Европейская экономическая комиссия**Комитет по внутреннему транспорту****Всемирный форум для согласования правил
в области транспортных средств****Рабочая группа по вопросам освещения
и световой сигнализации****Восемьдесят третья сессия**

Другие правила ООН:**Правила № 86 ООН (установка устройств освещения
и световой сигнализации для сельскохозяйственных
транспортных средств)****Предложение по проекту поправки к Правилам № 86 ООН****Представлено экспертами от Европейской ассоциации
производителей сельскохозяйственных машин***

Рис. 2
Сигнальная табличка или сигнальная наклейка (в качестве примера показана форма А)

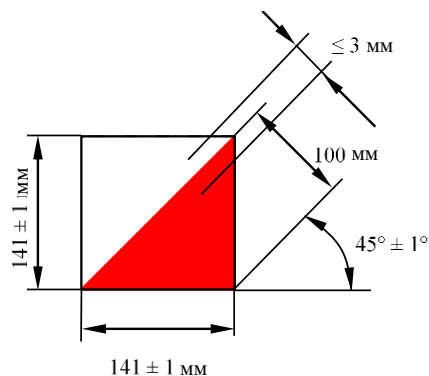
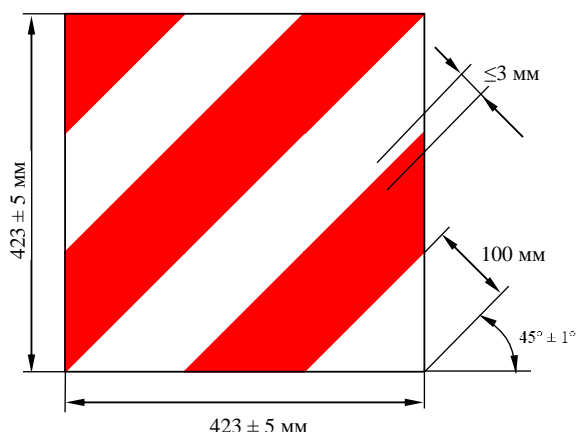
Приложение 6, пункт 1.1, таблицу 1 изменить следующим образом:

Сигнальная табличка или сигнальная наклейка	a [мм]	b [мм]	поверхность [см ²]
Форма А	423 ± 5	423 ± 5	$\geq 1\,790$
Форма В	282 ± 5	282 ± 5	≥ 795
Форма R1	282 ± 5	423 ± 5	$\geq 1\,193$
Форма R2	423 ± 5	282 ± 5	$\geq 1\,193$
Форма L1	141 ± 5	846 ± 5	$\geq 1\,193$
Форма L2	846 ± 5	141 ± 5	$\geq 1\,193$
Форма К1	141 ± 5	423 ± 5	≥ 596
Форма К2	423 ± 5	141 ± 5	≥ 596

Отклонения от указанного формата допустимы при условии, что:

- видимая поверхность каждой таблички или наклейки по крайней мере равна четырем базовым стандартным зонам и
- каждая табличка или наклейка включает по крайней мере три полных базовых стандартных зоны.

Если в силу структуры, конструкции или условий эксплуатации транспортного средства соблюдение данного требования невозможно, то каждая табличка или наклейка может быть разделена на две части при условии, что каждая часть содержит по крайней мере две полных базовых стандартных зоны».
